# Korrektur Anströmung (schnelle Lösung)

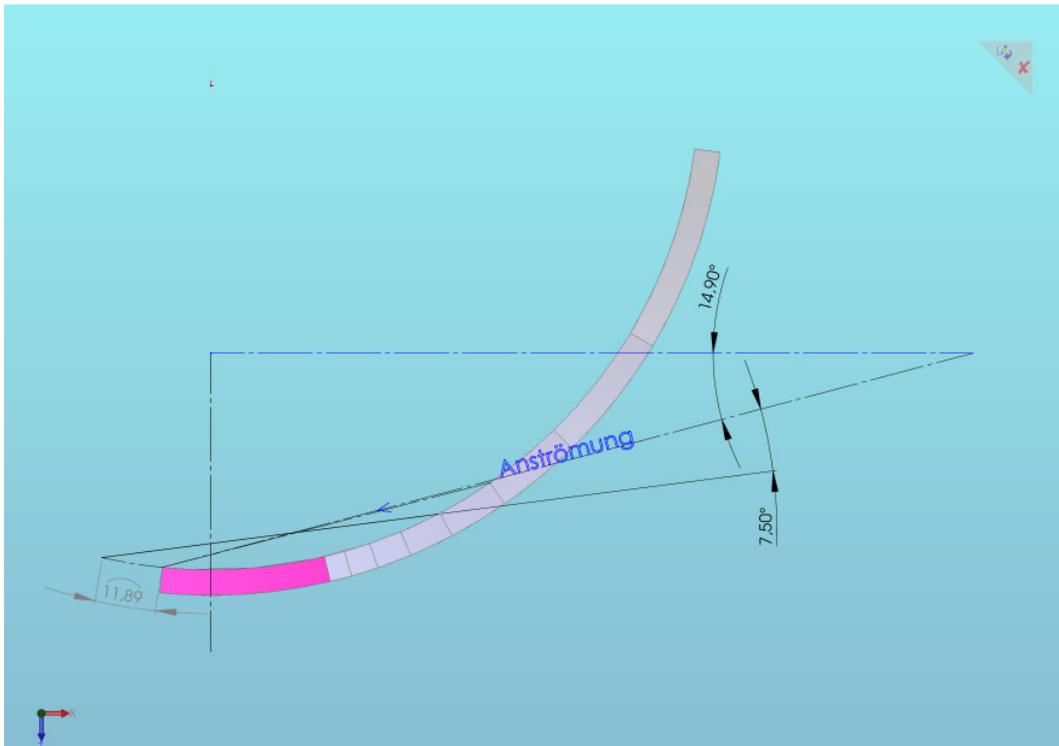
Neue „Nulllinie“, auf der die Bef.-Löcher liegen

Verschiebung der Profilschne auf Rohr D150, bis Anstellwinkel 6° an Stelle 0,2R

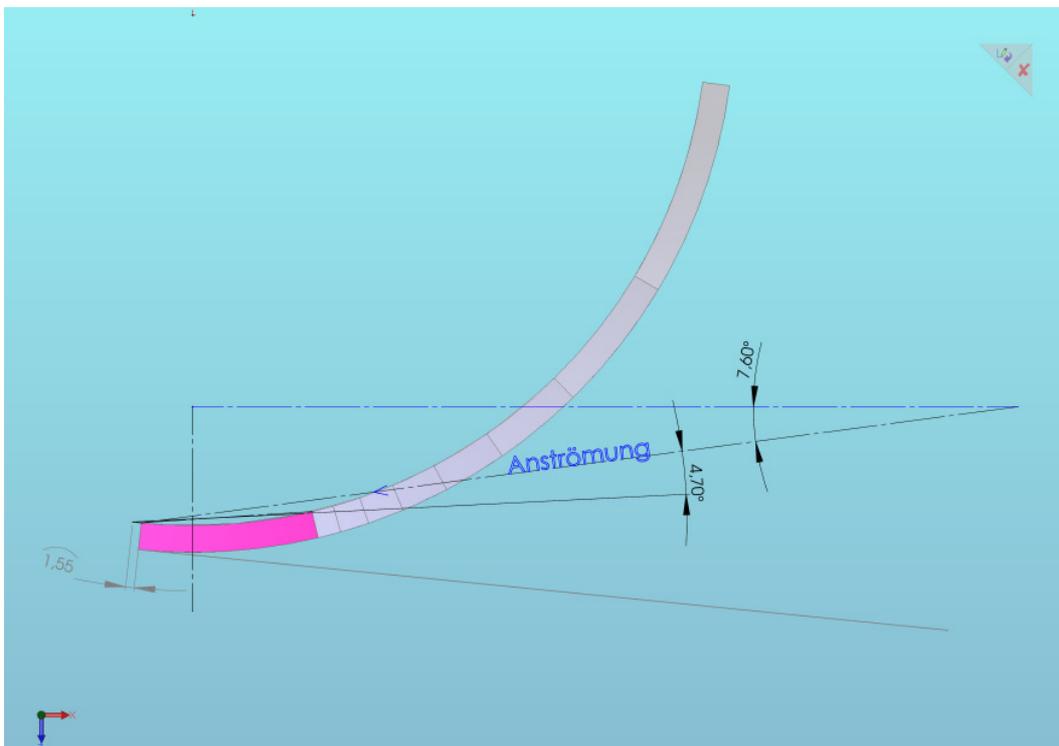
Verschiebung der Profilsehne auf Rohr D150, bis Anstellwinkel 7,5° an Stelle 0,5R

Verbleiben am Rand etwa Bogenmaß 1,55 und Anstellwinkel 4,7°. Letzterer i.O., da Auftriebsbeiwert durch nachträgliche sorgfältige Profilierung verbessert.
